Nota del MIC No. 18263-P del 16/05/2022

Doc. No. P0028106-1-H9 Rev. 0 - Luglio 2022

[ID: 8087] **GRAVINA DI PUGLIA (BA): Progetto di Impianto di Accumulo Idroelettrico – “Serra del Corvo”.**

Richiesta documentazione integrativa.

Elaborazioni GIS dei due impianti di accumulo idroelettrico previsti nella stessa area (ID_VIP: 7858 e ID_VIP: 8087)

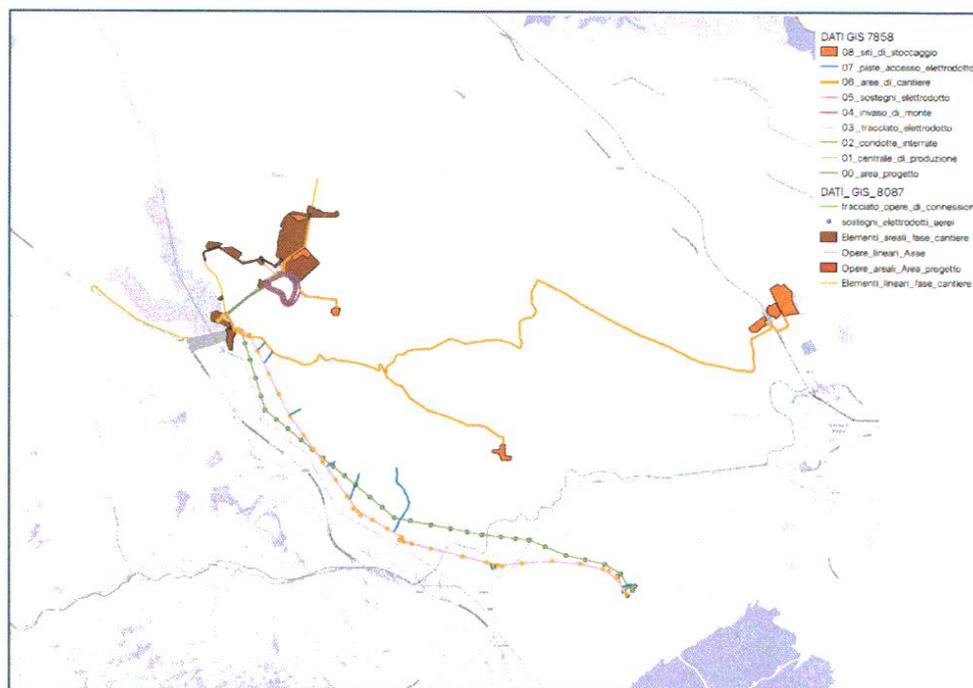
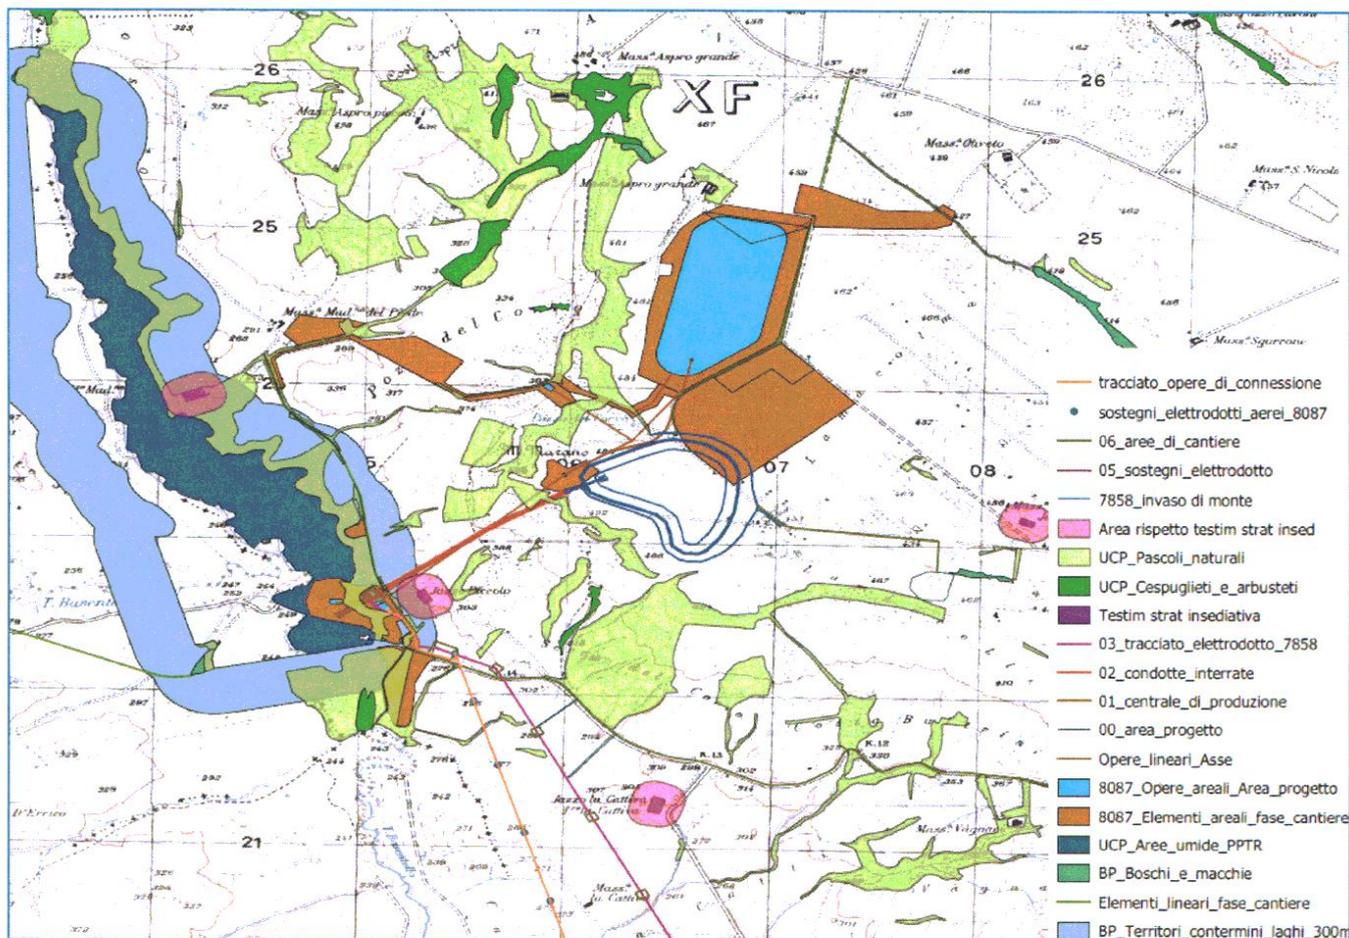
1. Impatti cumulativi. Si rileva che la società Fri-el S.p.A. ha presentato un'istanza di VIA per la realizzazione di un impianto di accumulo idroelettrico (ID_VIP: 7858) in aree limitrofe all'impianto proposto da codesta Società Edison S.p.A. Al fine di avere un quadro completo delle possibili future trasformazioni dell'area vasta d'indagine relativa al progetto proposto e richiamando il principio posto alla base quanto indicato all'art. 4, co. 3 del D. lgs. 28/2011 ("...le Regioni stabiliscono i casi in cui la presentazione di più progetti per la realizzazione di impianti alimentati da fonti rinnovabili e localizzati nella medesima area o in aree contigue sono da valutare in termini cumulativi nell'ambito della valutazione di impatto ambientale"), che fa riferimento quindi alla necessità di considerare i progetti proposti nella stessa area o in aree contigue (quali sono il progetto della Società Edison S.p.A. e quello della Società Fri-el S.p.A.), si ritiene necessario che vengano esaminate in dettaglio tutte le opere previste dai due impianti, con particolare riferimento alle parti di progetto (opere di cantiere comprese) che eventualmente si sovrappongono, valutando innanzitutto la possibilità di realizzazione di entrambi i progetti e quindi gli impatti cumulativi determinati dalla loro realizzazione, sia sulla componente suolo che sulla componente paesaggio, tenendo conto anche delle opere connesse (sottostazioni elettriche ed elettrodotti a 380kV).

A tal proposito si ritiene utile che vengano elaborate anche delle fotosimulazioni, da punti di vista significativi, che rappresentino entrambi i progetti compresi gli elettrodotti previsti. I punti di ripresa dovranno essere riportati su apposita planimetria.

Si chiede infine di valutare gli impatti cumulativi che potrebbero derivare dalla realizzazione dei due impianti sulle variazioni di livello del lago di valle, in particolare gli impatti potenziali negativi sulle aree ad elevata fruizione ricreativa presenti sulle sponde del lago.
